## SERVICE INFO – INA 0130

# Nov napenjalni valj 531 0859 10

## Obseg uporabe za vse motorje D5204 in D5244

Slika 1: 531 0859 10 – nov napenjalni valj

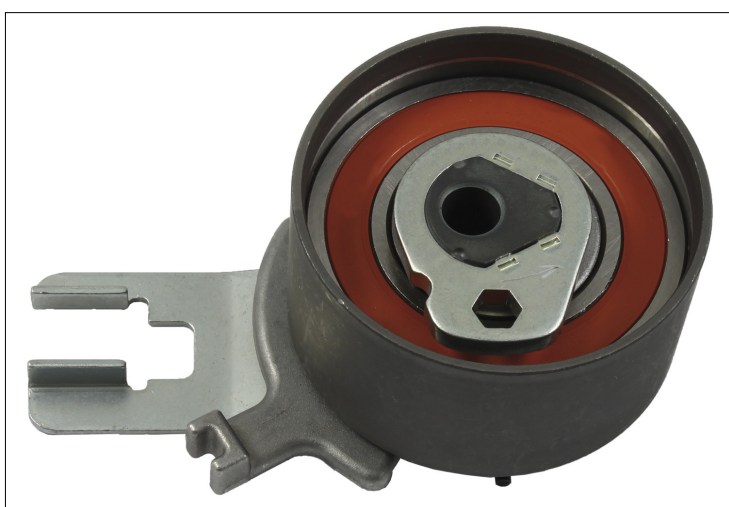
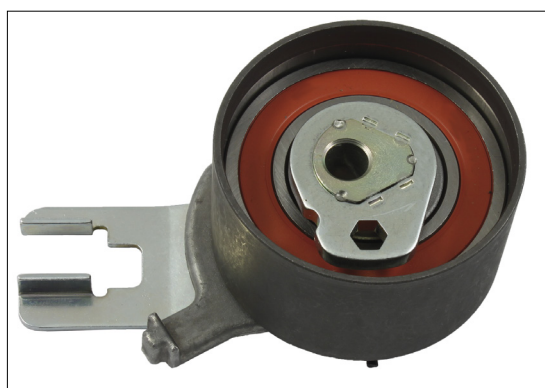
Pri navedenih vozilih se lahko napenjalna jermenica s kat. št. 531 0515 10 (slika 2) uporablja samo za omejen obseg številok motorja.

Zato smo v podjetju Schaeffler Automotive Aftermarket razvili novo napenjalno jermenico s kat. št. 531 0859 10 (slika 1). Ta sestavni del se uporablja pri vseh motorjih D5204 in D5244 v celotnem konstrukcijskem obdobju.

Na zunaj se napenjalni jermenici razlikujeta le po obliki krmilnega kazalca.

Komplet s kat. št. 530 0504 10 z napenjalno jermenico s kat. št. 531 0515 10 je nadomestil komplet s kat. št. 530 0582 10 z novo napenjalno jermenico.
